高浜発電所 安全審査資料
1 - 4
2022年 2月15日

高浜発電所 1 号炉、2 号炉、3 号炉及び 4 号炉 原子炉設置変更許可申請書 新旧比較表

2022年 2月

関西電力株式会社

第 4.1.3 図 固体廃棄物処理系統説明図

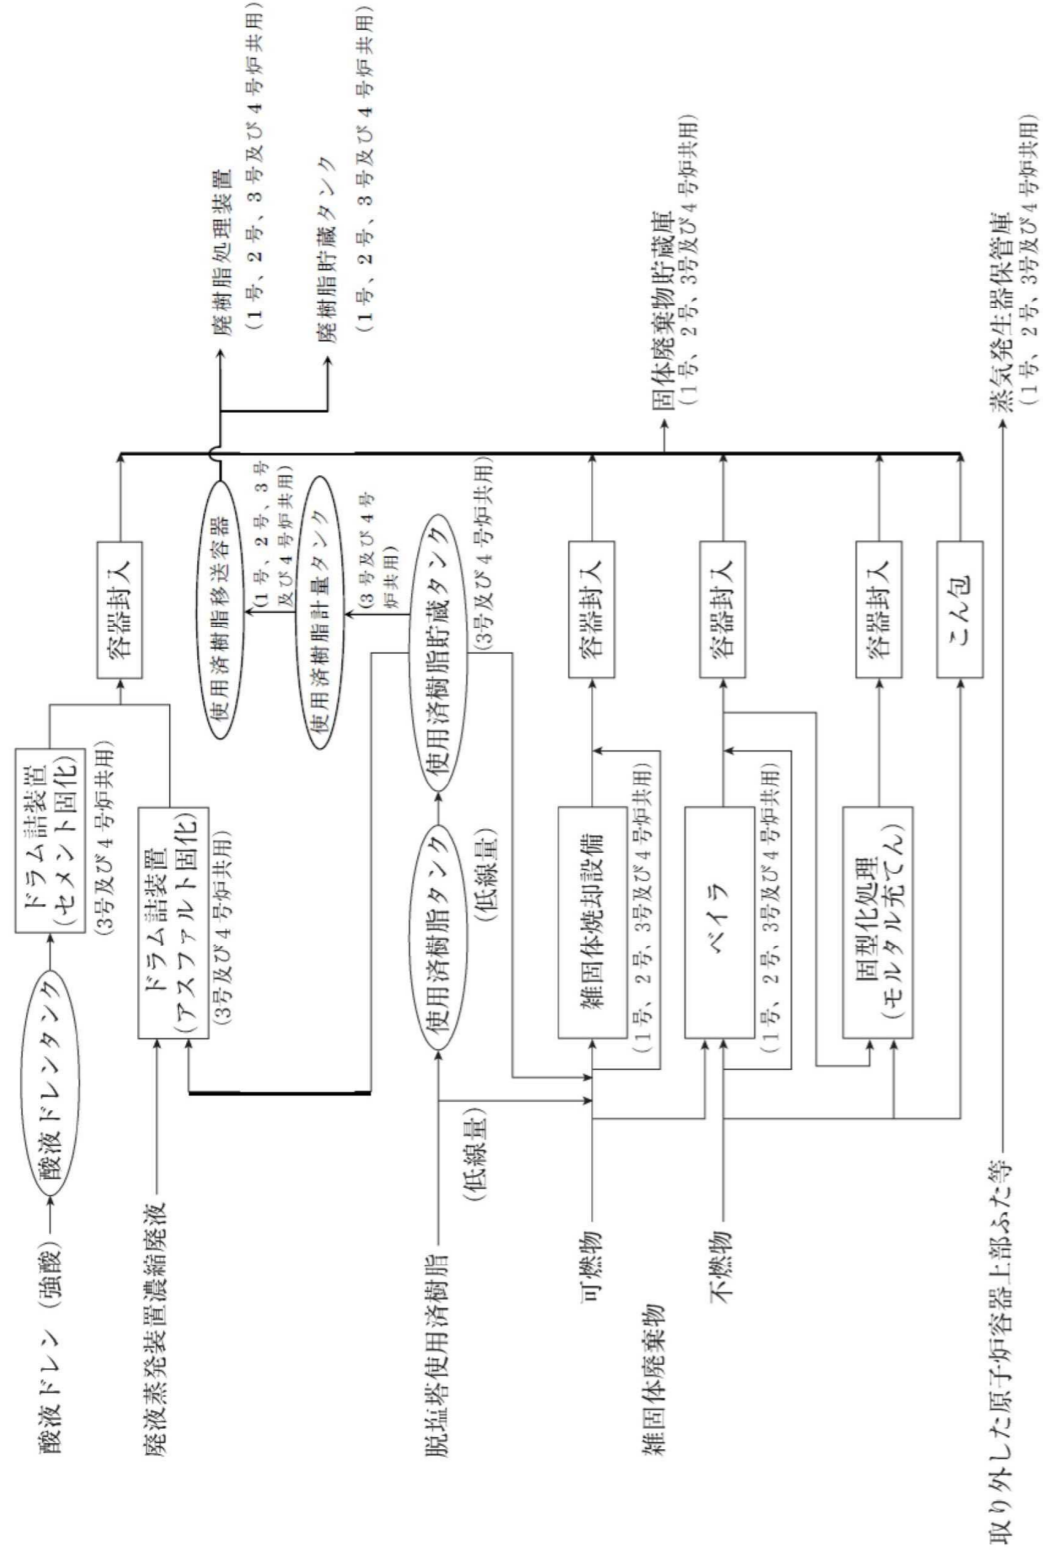
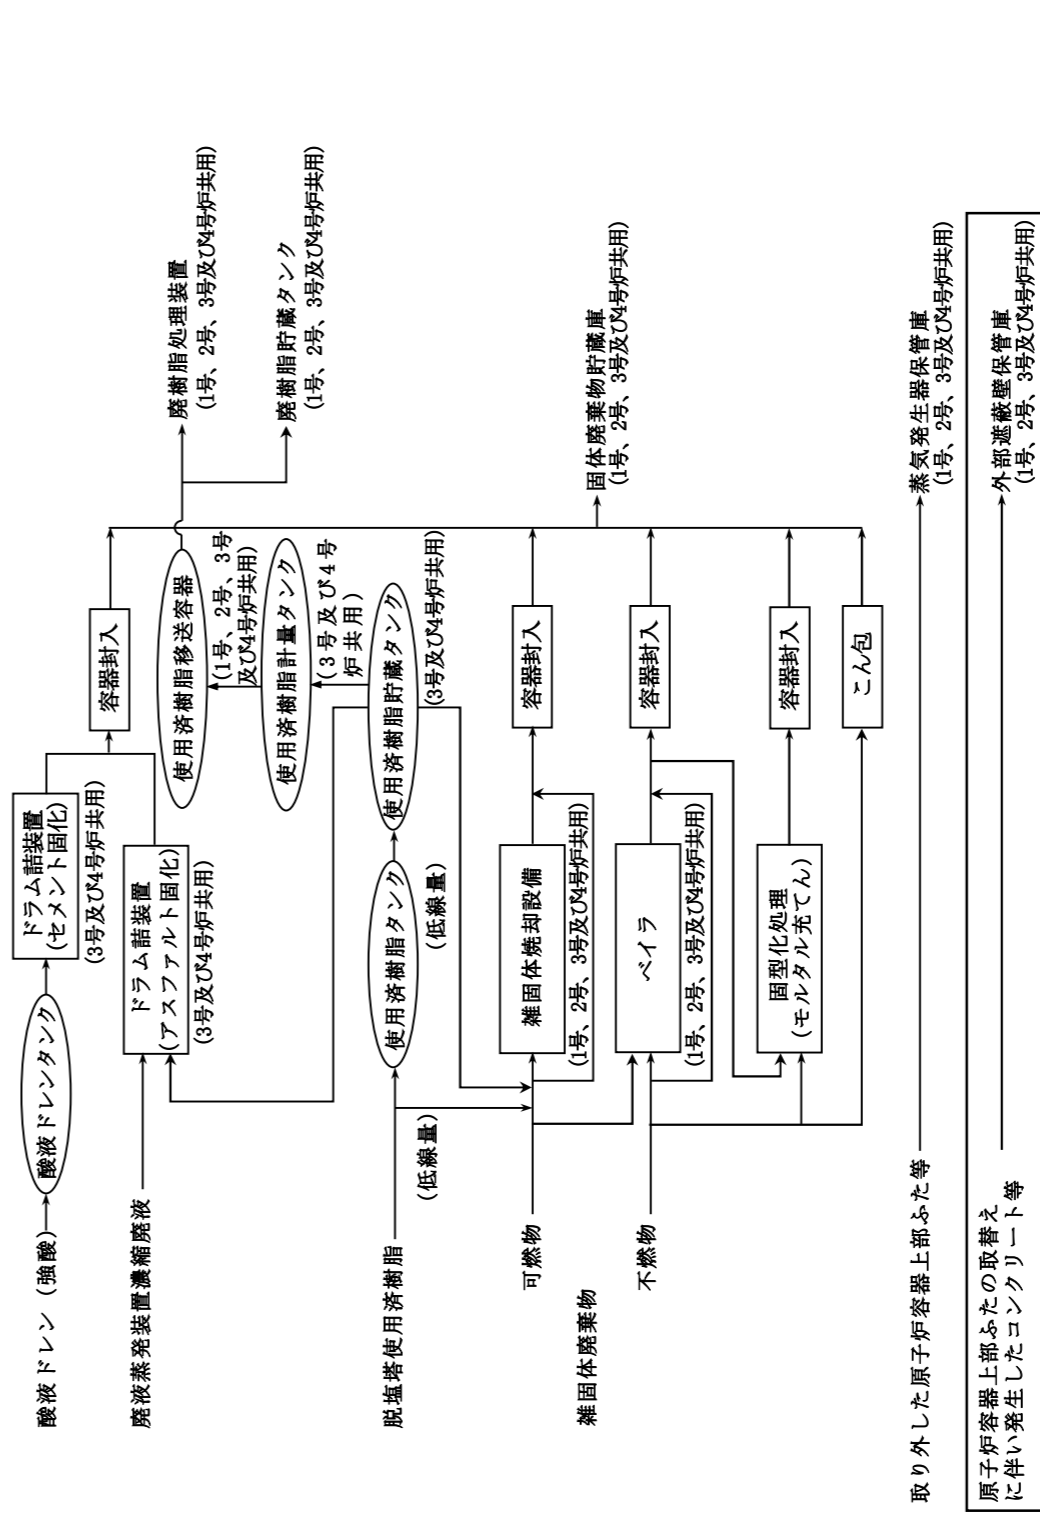
保管対象物の変更  
外部遮蔽壁保管庫の共有化
